AVGPTE-103-23

Ref. # 01: Contrato 1634 de 2023, objeto: "INTERVENTORÍA TÉCNICA, ADMINISTRATIVA, FINANCIERA Y AMBIENTAL PARA LA CONSTRUCCIÓN PUENTE SOBRE CAÑO PARRADO EN LA VÍA DIAGONAL 42 ENTRE LA GLORIETA DE LA GRAMA Y EL PARQUE INFANTIL EN EL MUNICIPIO DE VILLAVICENCIO, META".

Ref. # 02: Seguimiento de Obra

Ilustración 1 – Elementos existentes entre márgenes del nuevo puente a construir colapsados

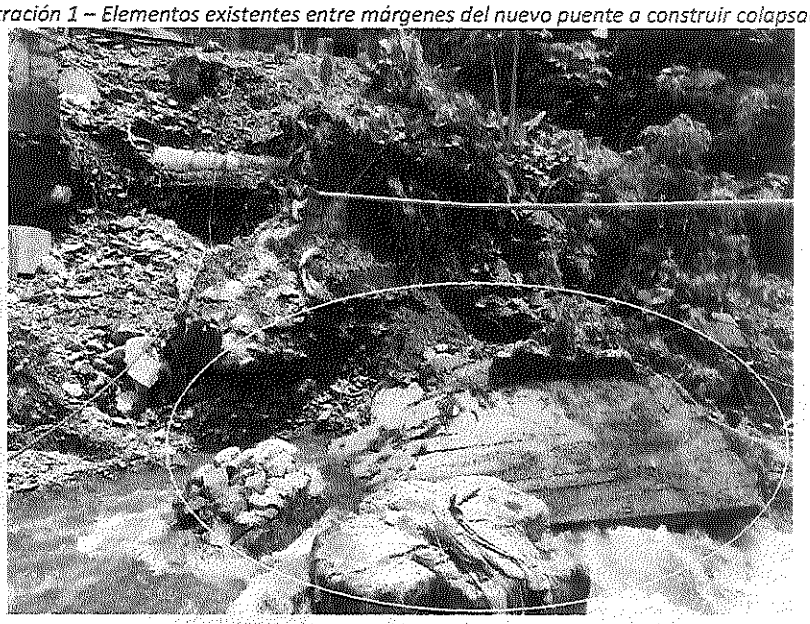
Dicho lo anterior es necesario solicitar nuevamente la conclusión de la demolición de las estructuras existentes, de tal forma que se permita el trascurrir de la fuente sin obstáculos.

Demolición de los elementos de concreto registrados en los puntos 1, 2, 3 (sobre la fuente), restitución de las obras provisionales de protección, de las actividades de cimentación.
El punto numero 4, busca llamar la atención acerca de tomar las medidas necesarias para asegurar la verticalidad de la excavación de los caisson permitiendo con ello asegurar la calidad sin exceder los requisitos de excentricidad.

a. Se deben retirar los elementos del centro del cauce que actualmente ocasionan un represamiento del flujo afectando la conformación del Jarillón en la margen derecha y los trabajos adelantados en esta margen.

b. Se deben concluir las demoliciones de los elementos en concreto que actualmente se sitúan en el flujo del cauce entre las dos aletas aguas abajo, los elementos que generan riesgo para los trabajadores en la parte baja y el retiro de los sobrantes, tal como ha sido manifestado por esta interventoría en múltiples ocasiones.

c. Se debe garantizar la estabilización del talud para los trabajos en esta margen.

d. Se debe restituir las obras de manejo de rio que permita la ejecución de la cimentación.
